ПАСПОРТ ДОСТУПНОСТИ

объект: Федеральное государственное бюджетное образовательное
учреждение высшего образования «Тульский государственный университет»,
ФГБОУ ВО «ТулГУ» (Общежитие № 2)

адрес: Тульская обл., г. Тула, Советский район, ул. Смидович д. 12

**АКТ ОБСЛЕДОВАНИЯ
объекта социальной инфраструктуры
К ПАСПОРТУ ДОСТУПНОСТИ ОСИ № 33**

Фото 3

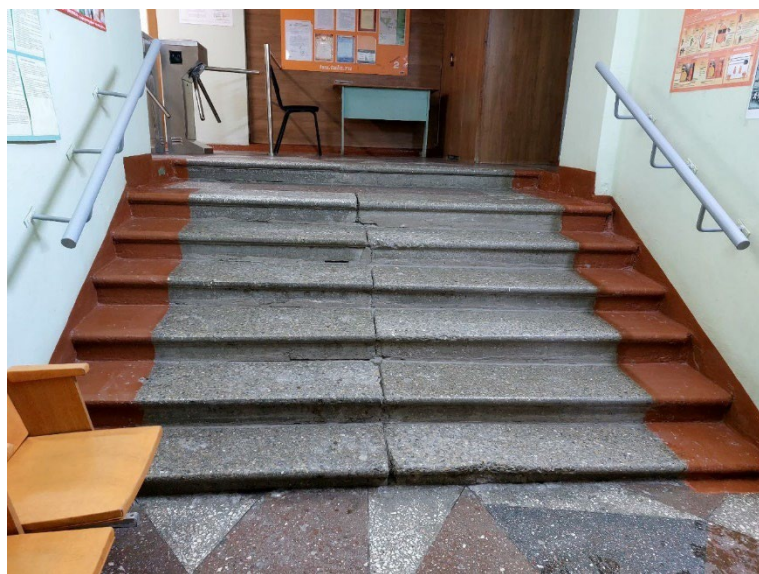
3.1	Коридор (вестибюль, зона ожидания, галерея, балкон)	есть		3, 4, 5	В холлах не оборудованы места отдыха и ожидания для инвалидов	К, О, С, Г, У	Обеспечить зону отдыха и ожидания для инвалидов оборудованную информационным знаком «Место для инвалидов», скамьей с опорой для спины и подлокотником (п. 5.3 СП 59.13330.2020)	Текущий ремонт
				4, 5	Отсутствуют поручни на путях движения	С, О	Установить поручни с обеих сторон коридора в качестве средства поддержания равновесия и указания направления для людей с нарушением опорно-двигательного аппарата, ослабленных физически, слабовидящих или слепых пользователей, на высоте 0,9 м, ГОСТ Р 51261-2022 .	Текущий ремонт
				22	Вдоль коридора присутствуют выступающие элементы	С	Рекомендуется установить колесо отбойник на высоте 0,05м под выступающим элементом.	Текущий ремонт
					Отсутствует тактильная мнемосхема с навигацией внутри	С, У	Установить тактильную мнемосхему с навигацией внутри объекта справа при	Текущий ремонт

3.2	Лестница (внутри здания)	есть		3, 6, 7	Отсутствует контрастное выделение краевых ступеней лестничных маршей	С	Выделить краевые ступени лестницы контрастными полосами шириной не менее 0,08м. по всей ширине лестничного марша (п. 6.2.8 СП 59.13330.2020)	Текущий ремонт
				6, 7	Отсутствуют бортики на боковых краях ступеней, не примыкающих к стенам	О	Рекомендуется оборудовать бортики высотой не менее 0,02м или применить другие устройства на боковых краях ступеней, не примыкающих к стенам, для предотвращения соскальзывания тростей (п.6.2.8 СП 59.13330.2020)	Текущий ремонт
				3, 7	Отсутствуют поручни с двух сторон лестницы с травмобезопасными окончаниями	О, С, Г, У	Установить с двух сторон лестницы непрерывные по всей длине поручни, высота 0,9 м ГОСТ Р 51261. Перед нижним и верхним маршами внешних лестницы следует предусмотреть завершающие части поручней, которые должны быть горизонтальными и выступать за границы лестничных маршей на 0,3 м. (п. 5.1.13 СП 59.13330.2020).	Текущий ремонт

59.13330.2020 п. 6.2.25)	
			3, 6, 7, 9	На верхних и нижних ступенях лестничного марша отсутствуют контрастные полосы.	К, О, С, Г, У	Установить на каждом марше эвакуационных лестниц фотолюминесцентные полосы, обозначающие крайние верхние и нижние ступени (п.6.2.29 СП 59.13330.2020)	Текущий ремонт
			10	Двери не имеют контрастного отображения ручки по отношению к двери	С	Обеспечить контрастное отображение дверных ручек цветом по отношению к цвету двери	Текущий ремонт
			11	Высота дверного порога более 0,014 м	К, О, С	Установить перекатной пандус на ширину дверного проема в местах перепада высот (при капитальном ремонте высота порога дверного проема не должна превышать 0,014 м одного элемента) (СП 59.13330.2020 п. 6.2.4)	Текущий ремонт
			12	При выходе присутствует лестница	К	Установить пандус с уклоном 1:20 с двух уровневых соосными поручнями на высоте 0,9 и 0,7 м, завершающие горизонтальные части поручней должны иметь травмобезопасные окончание и выступать за границы лестничного марша на 0,3 м. (СП 59.13330.2020 п.п.5.1.13, 5.1.14, 5.1.16) Либо предусмотреть подъемное устройство стационарного типа любого вида (наклонное или вертикальное подъемное устройство)	Капитальный ремонт

Фото 14

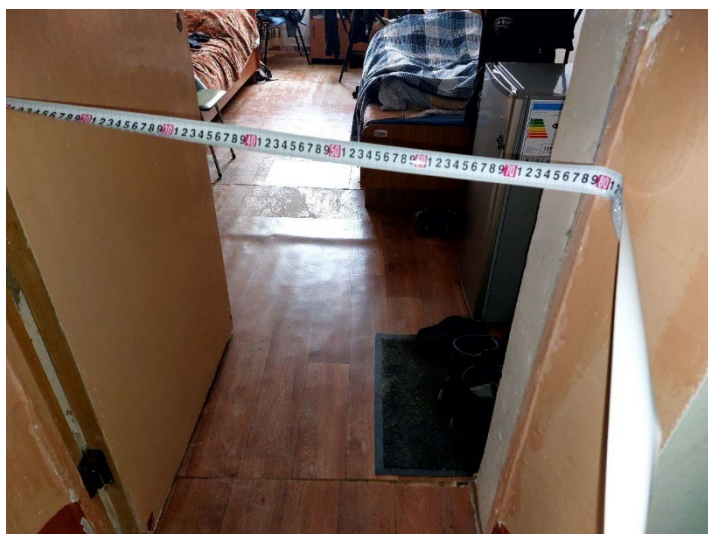
14	Ширина дверных проемов менее 0,9 м	К, О, С	Установить двери с шириной рабочей створки не менее 0,9 м в свету. Если дверные проемы находятся в несущих конструкциях, допускается уменьшить ширину дверного проема в свету до 0,8 м (п. 6.1.5 СП 59.13330.2020)	Капитальный ремонт
				13	Жилые комнаты не предусмотрены для инвалидов		Не менее одного номера (жилой комнаты) предусмотреть для инвалида на кресле-коляске. Рекомендуются оборудовать одну универсальную доступную комнату для инвалидов размерами не менее 14-16 кв.м.	Текущий ремонт
				13	Не оборудованы доступные спальные места	К,О	Разместить рядом со спальным местом для инвалида опоры для само поднимания, в том числе линейные или угловые поручни.	Текущий ремонт
	Общие требования к зоне	Привести в соответствии с СП 59.13330.2020, ГОСТ Р 51261-2022
